Změnový list číslo 147	
Identifikace akce	
Název akce:	Výstavba Multifunkční sportovní a kulturní haly v Brně
Číslo akce SMVS:	-
Objednatel:	I. Statutární město Brno II. ARENA BRNO, a. s. III. Brněnské komunikace a.s. IV. Teplárny Brno, a.s.
Zastoupen:	Objednatel
Zhotovitel:	HOCHTIEF CZ a.s., Plzeňská 16/3217, 150 00 Praha 5
SPST:	Společnost INVIN, RUBY, INFRAM a CM
Projektant:	Projektová dokumentace 1 - Arch.Design, s.r.o. a A PLUS a.s. Projektová dokumentace 2 - PK OSSENDORF s.r.o.
Předmět změnového listu	
Plošina nad ocelovou konstrukcí kostky, SO 101 hala	
Část díla dotčená změnovým listem	
D.1.1.03 - SO 101 hala , ASŘ	
Popis změny, popis technického řešení	
Původní řešení dle smluvní (tendrové) dokumentace :	
Podle Projektové dokumentace 1 měla být ocelová konstrukce kostky provedena s menší hmotností bez konstrukcí uvedených níže v Novém řešení.	
Nové řešení :	
Změnou dochází k doplnění prostupu podlahou plošiny do konstrukce kostky, úpravě ocelové konstrukce pro uchycení motorů, ocelové konstrukce pod nový rozvaděč AVT, ocelové konstrukce pod rozvaděče, doplnění zábradlí a doplnění žebříku na plošinu.

Soupis: ZL 147 - Plošina nad ocelovou konstrukci kostky

Multifunkční spo

Podklad pro změnový list na úpravy v rámci změny PDPS:

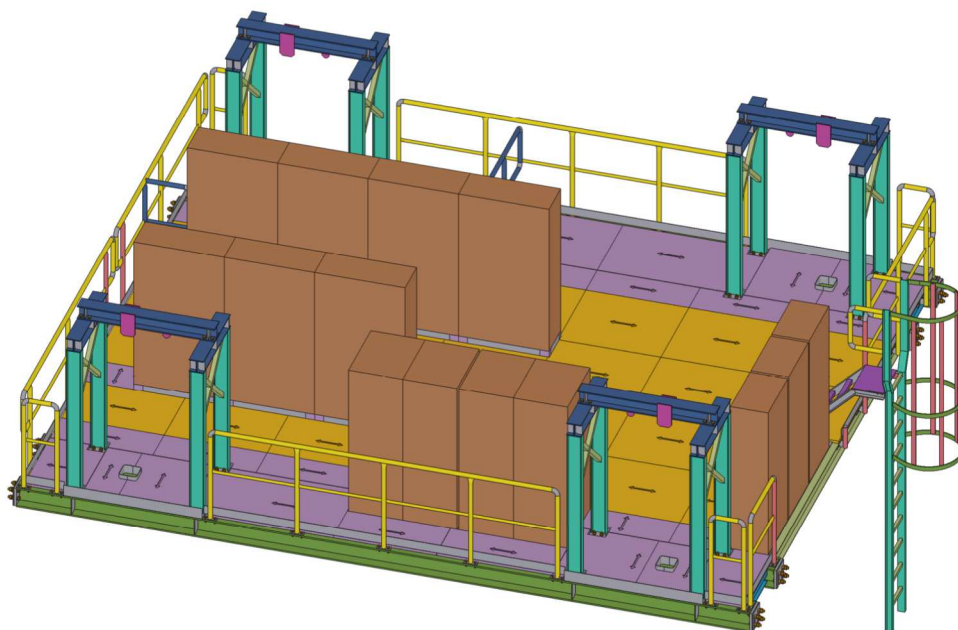
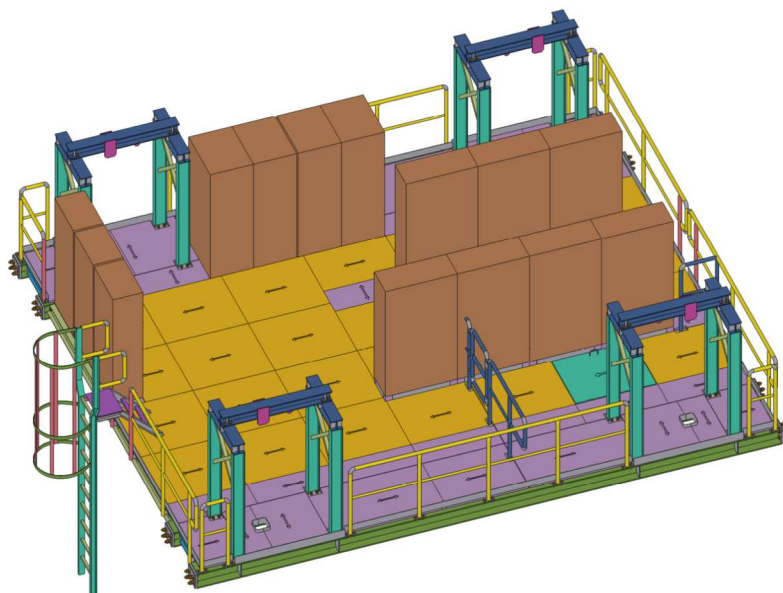
- 1) doplněné zábradlí
- 2) doplněný žebřík na plošinu
- 3) změna OK pod rozvaděče
- 4) prostup podlahou plošiny do konstrukce kostky
- 5) změna OK pro uchycení motorů
- 6) změna OK pod nový rozvaděč AVTG
- 7) montážní práce – příprava otvorů na nosnících k osazení rozvaděčů AVTG
- 8) statické posouzení změny zatížení na plošině

Z1 - Doplněné zábradlí

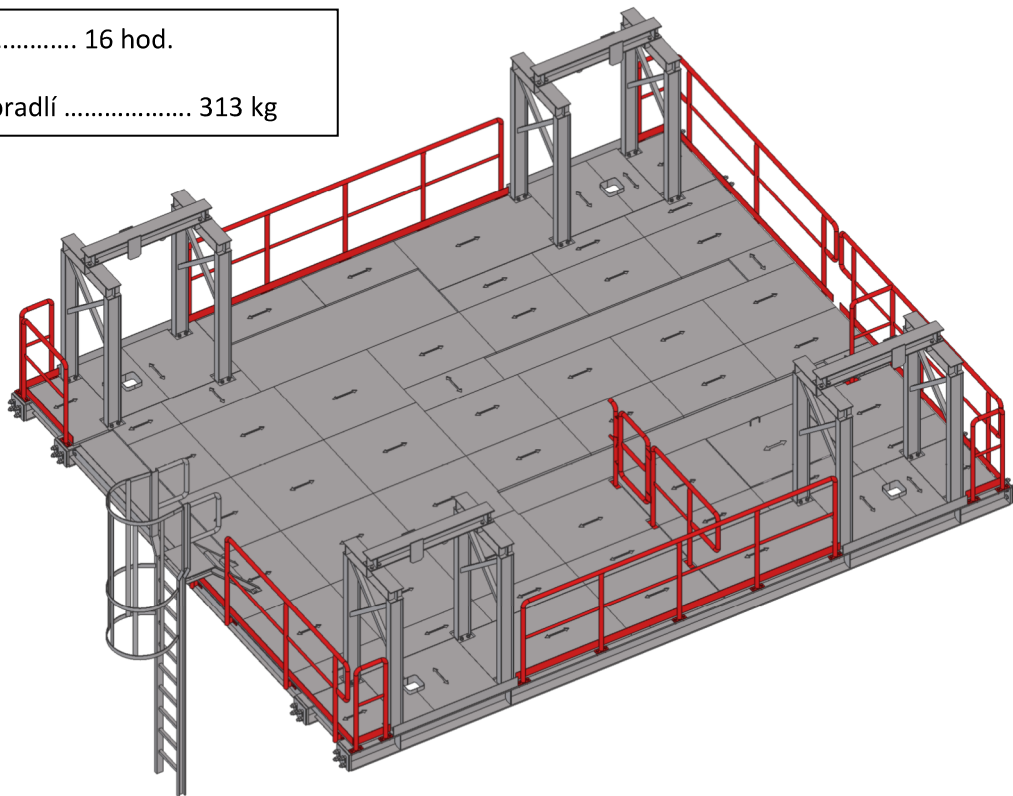
projekční práce 16 hod.

hmotnost OK zábradlí 313 kg

**Z2 - doplněný žebřík na plošinu**

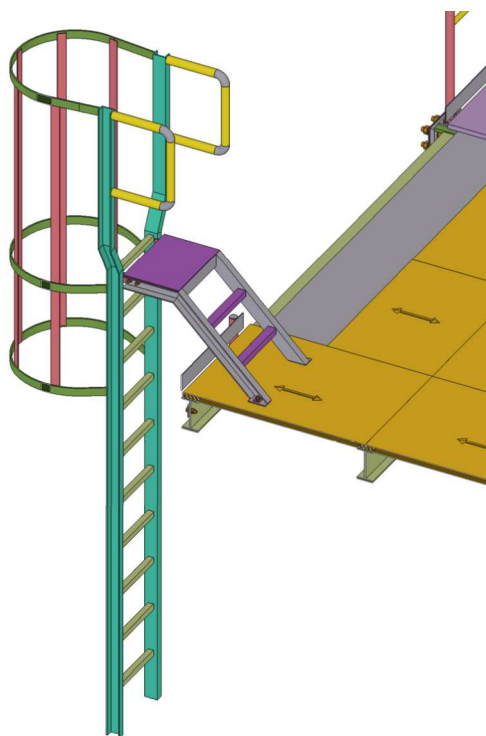
projekční práce 8 hod.

hmotnost OK žebříku 154 kg

Z3 - změna OK pod rozvaděče

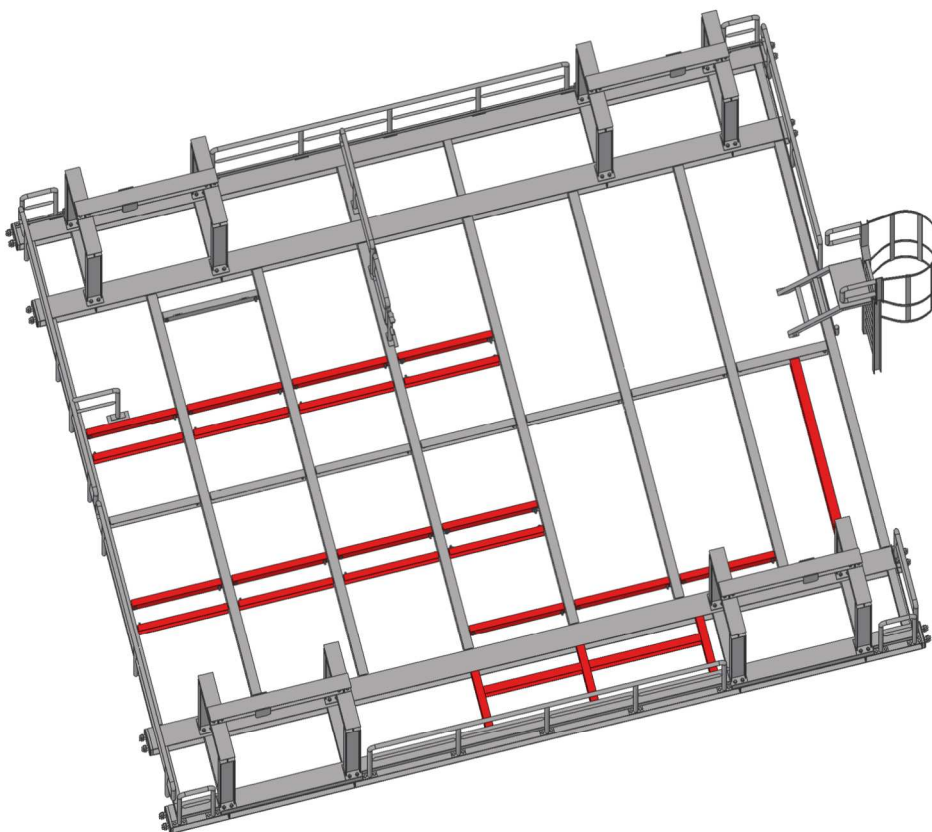
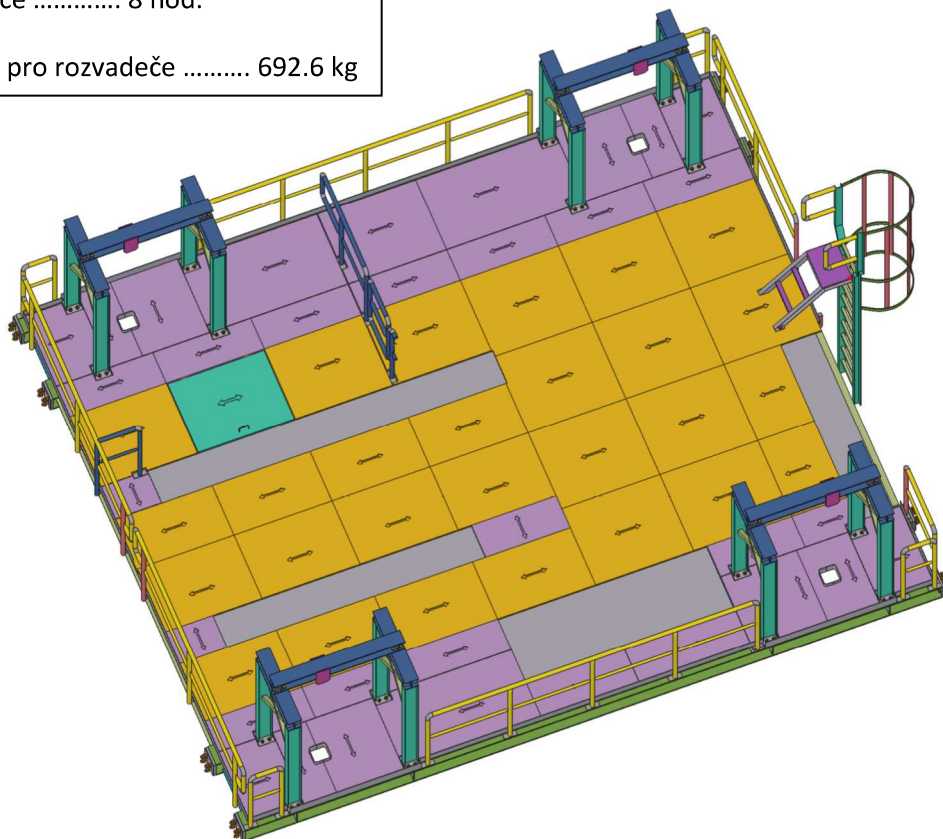
projekční práce 8 hod.

hmotnost OK pro rozvaděče 692.6 kg

**Z4 - prostup podlahou plošiny do konstrukce kostky**

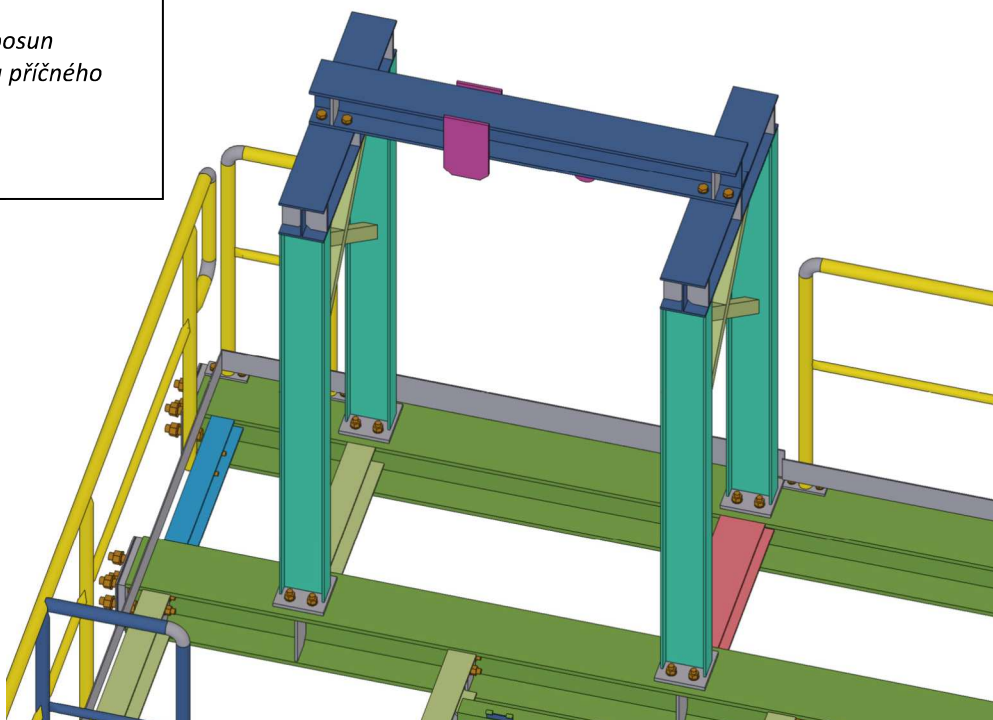
projekční práce 5 hod.

hmotnost OK 22 kg

Z6 - změna OK pod nový rozvaděč AVTG

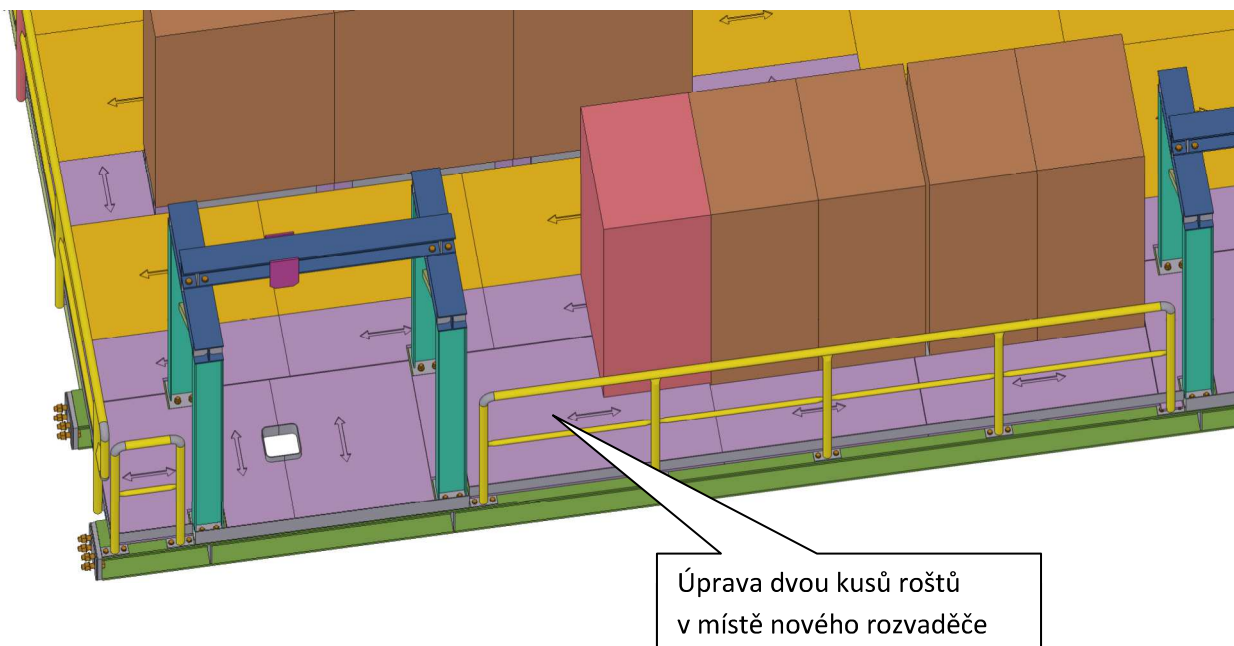
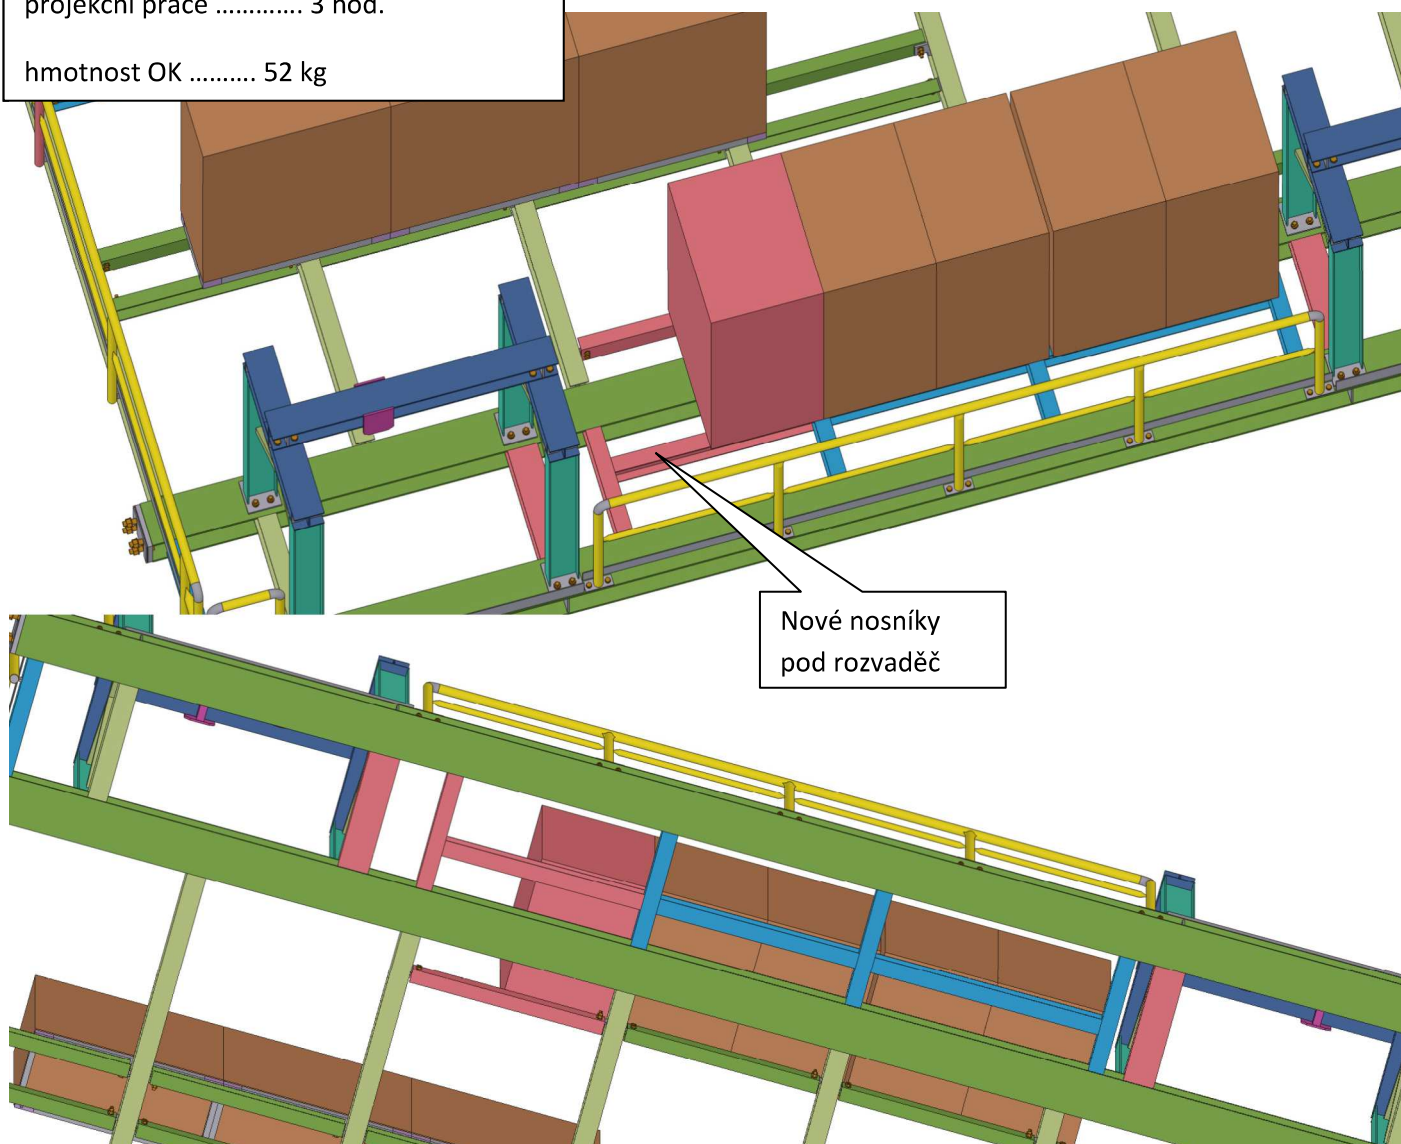
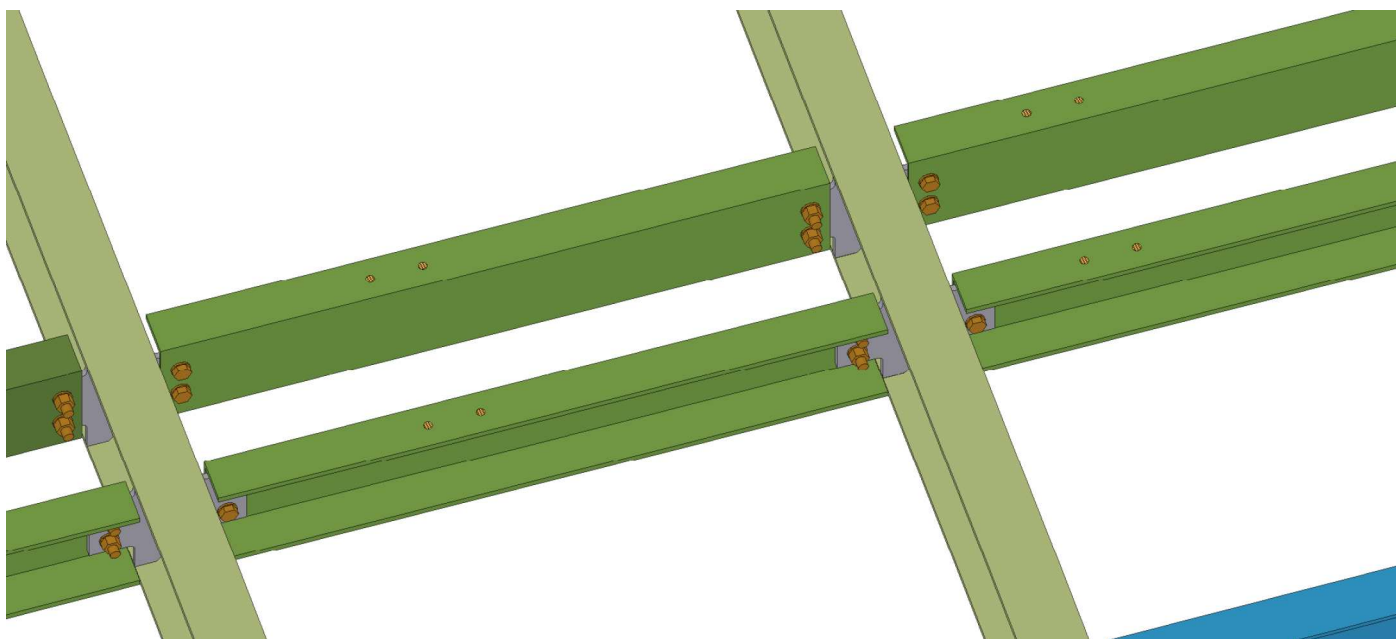
projekční práce 3 hod.

hmotnost OK 52 kg
